MRAe

**Avis sur le projet de modification simplifiée n°1 du Plan local
d'urbanisme (PLU) de la commune de Pont-sur-Seine (10)**

N° réception portail : 000633/A PP
n°MRAe 2025AGE28

Figure 2: Modification du règlement graphique avant (à gauche) et après (à droite) la modification n°1 du PLU de Pont-sur-Seine.

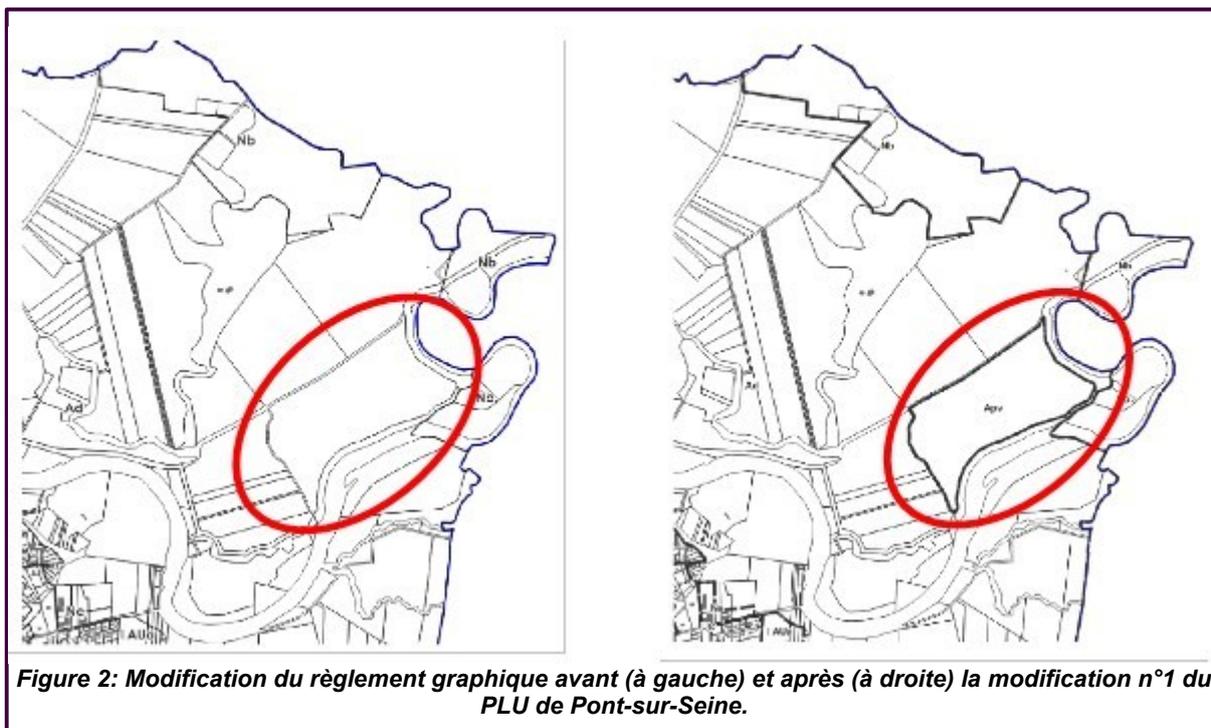
Le dossier ne justifie pas pourquoi sont autorisées dans le secteur Apv les industries alors que cette destination est sans rapport avec le projet de centrale photovoltaïque et qu'elle peut avoir des incidences négatives sur les milieux aquatiques et naturels sans analyse préalable dans le dossier. De plus, le règlement autorise une emprise au sol cumulée maximale de 90 % de l'unité foncière. L'Ae s'interroge sur cette règle qui doit être précisée et limitée aux constructions et installations prévues dans le projet de centrale photovoltaïque et en tenant compte de la [définition](#) d'emprise au sol (constructions et annexes).

L'Ae recommande de ne pas autoriser en secteur de zone Apv les industries et de limiter strictement les emprises au sol à celles identifiées dans le projet de centrale photovoltaïque.

D'autre part, elle regrette que le PLU modifié ne préserve pas, au titre de l'article L.151-23¹⁹ ou L.151-19²⁰ du code de l'urbanisme, les habitats et linéaires végétaux identifiés comme à maintenir ou créer dans le projet de centrale photovoltaïque.

L'Ae recommande d'identifier au titre de l'article L.151-23 ou L.151-19 du code de l'urbanisme, les linéaires végétaux et espaces naturels à maintenir ou créer identifiés dans le projet de centrale photovoltaïque.
